国立研究開発法人日本原子力研究開発機構
原子力科学研究所の原子炉施設（JRR-3 原子炉施設）
の変更に係る設計及び工事の計画の認可申請書
（その 13）の一部補正について

国立研究開発法人日本原子力研究開発機構原子力科学研究所の原子炉施設（JRR-3 原子炉施設）の変更に係る設計及び工事の計画の認可申請書（その 1 3）の一部補正について

令和2年5月28日付け令02原機（科研）003をもって申請（令和2年12月18日付け令02原機（科研）010をもって一部補正）しました国立研究開発法人日本原子力研究開発機構原子力科学研究所の原子炉施設（JRR-3原子炉施設）の変更に係る設計及び工事の計画の認可申請書（その 1 3）について、下記のとおり一部補正いたします。

変更前	変更後	備考
 <p>図-8-3-1.3 測温抵抗体外形図</p>	 <p>図-8-3-1.3 測温抵抗体外形図</p>	<p>図の修正 ☁は変更箇所を示す。</p>

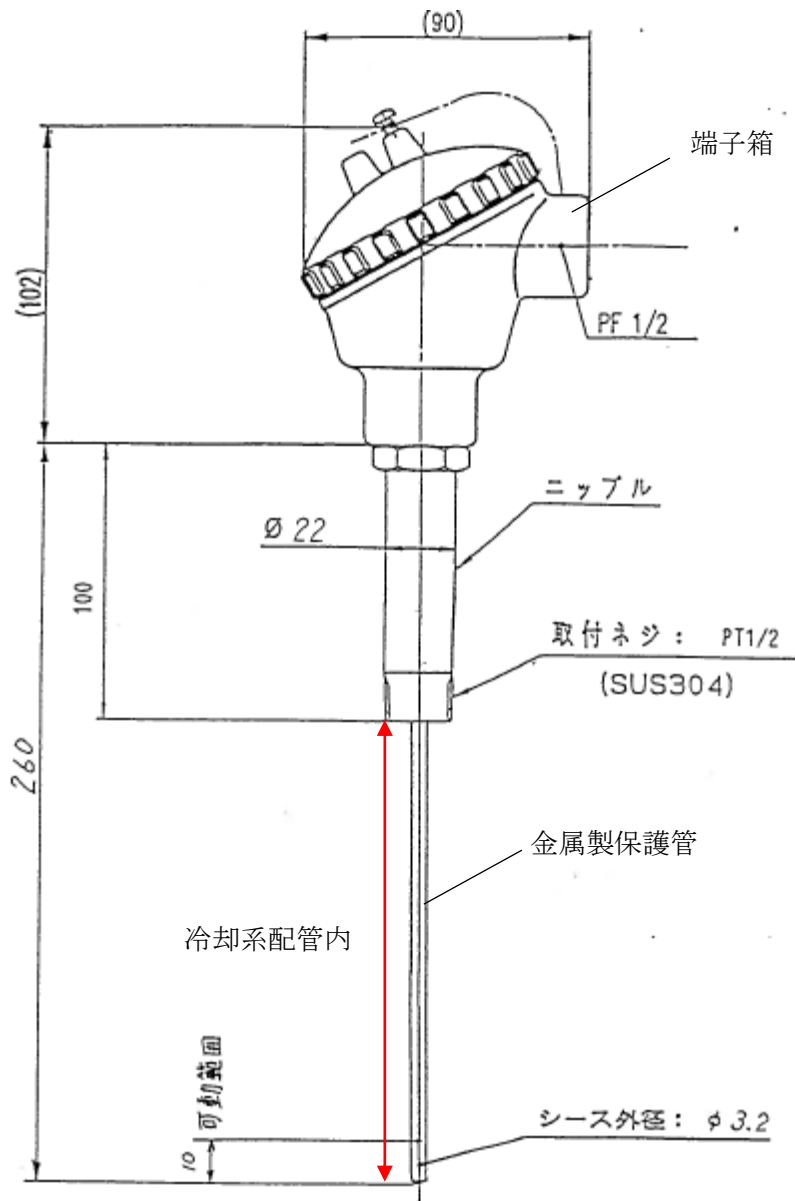
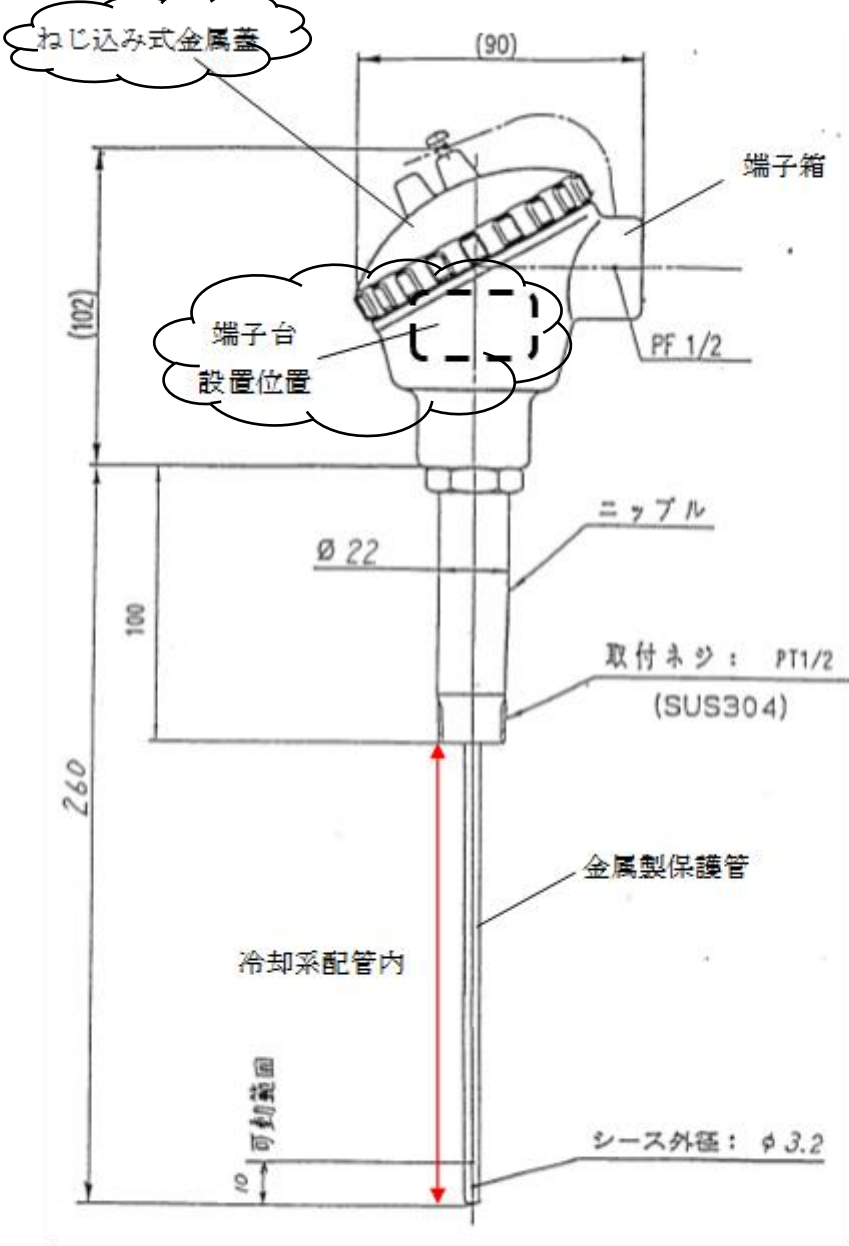
変更前	変更後	備考																		
<p>別紙-8-3.1 安全保護系検出器のうち、1次冷却材炉心出口温度及び重水温度に使用している測温抵抗体に係る内部溢水影響評価について</p> <p>1. 概要（省略）</p> <p>2. 機器概要（省略）</p> <p>3. 溢水想定（省略）</p> <p>4. 溢水影響評価結果</p> <p>溢水が滞留する区画はカナル下室及び重水区画（併せて床面積約 58m²）であるが、重水区画には床面に設備機器等が多数設置されていることを考慮し、安全側で評価を行うため、カナル下室(床面積約 12m²)で評価を実施する（原子炉建家地階平面図を図-8-3-1.1 に示す。）。</p> <p>3. で評価した溢水量の水が全てカナル下室に滞留すると仮定すると、水位はそれぞれ以下のとおりとなる。</p> <p>表-8-3-1.2 カナル下室の溢水による水位上昇評価結果</p> <table border="1" data-bbox="409 993 1026 1131"> <thead> <tr> <th>想定溢水源</th> <th>溢水量 (m³)</th> <th>水位 (cm)</th> </tr> </thead> <tbody> <tr> <td>1次冷却系</td> <td>1.0</td> <td>8.4</td> </tr> <tr> <td>重水冷却系</td> <td>8.0</td> <td>66.7</td> </tr> </tbody> </table> <p>1次冷却材炉心出口温度及び重水温度の検出器はそれぞれ床面から 5.2m、4.3m の箇所に設置（各検出器の設置高さを図-8-3-1.2 に示す。）されているため、溢水によって没水することはない。</p> <p>また、溢水によって検出器が被水したとしても、検出器は密閉された構造（図-8-3-1.3 に外形図を示す。）であるため、機能を喪失することはない。</p> <p>図-8-3-1.1（省略）</p> <p>図-8-3-1.2（省略）</p>	想定溢水源	溢水量 (m ³)	水位 (cm)	1次冷却系	1.0	8.4	重水冷却系	8.0	66.7	<p>別紙-8-3.1 安全保護系検出器のうち、1次冷却材炉心出口温度及び重水温度に使用している測温抵抗体に係る内部溢水影響評価について</p> <p>1. 概要（変更なし）</p> <p>2. 機器概要（変更なし）</p> <p>3. 溢水想定（変更なし）</p> <p>4. 溢水影響評価結果</p> <p>溢水が滞留する区画はカナル下室及び重水区画（併せて床面積約 58m²）であるが、重水区画には床面に設備機器等が多数設置されていることを考慮し、安全側で評価を行うため、カナル下室(床面積約 12m²)で評価を実施する（原子炉建家地階平面図を図-8-3-1.1 に示す。）。</p> <p>3. で評価した溢水量の水が全てカナル下室に滞留すると仮定すると、水位はそれぞれ以下のとおりとなる。</p> <p>表-8-3-1.2 カナル下室の溢水による水位上昇評価結果</p> <table border="1" data-bbox="1694 993 2312 1131"> <thead> <tr> <th>想定溢水源</th> <th>溢水量 (m³)</th> <th>水位 (cm)</th> </tr> </thead> <tbody> <tr> <td>1次冷却系</td> <td>1.0</td> <td>8.4</td> </tr> <tr> <td>重水冷却系</td> <td>8.0</td> <td>66.7</td> </tr> </tbody> </table> <p>1次冷却材炉心出口温度及び重水温度の検出器はそれぞれ床面から 5.2m、4.3m の箇所に設置（各検出器の設置高さを図-8-3-1.2 に示す。）されているため、溢水によって没水することはない。</p> <p>また、溢水によって検出器が被水したとしても、検出器はねじ込み式の金属蓋により密閉され、端子台に水が侵入しない構造（図-8-3-1.3 に外形図を示す。）であるため、機能を喪失することはない。</p> <p>図-8-3-1.1（変更なし）</p> <p>図-8-3-1.2（変更なし）</p>	想定溢水源	溢水量 (m ³)	水位 (cm)	1次冷却系	1.0	8.4	重水冷却系	8.0	66.7	<p>検出器の密封構造について追記</p>
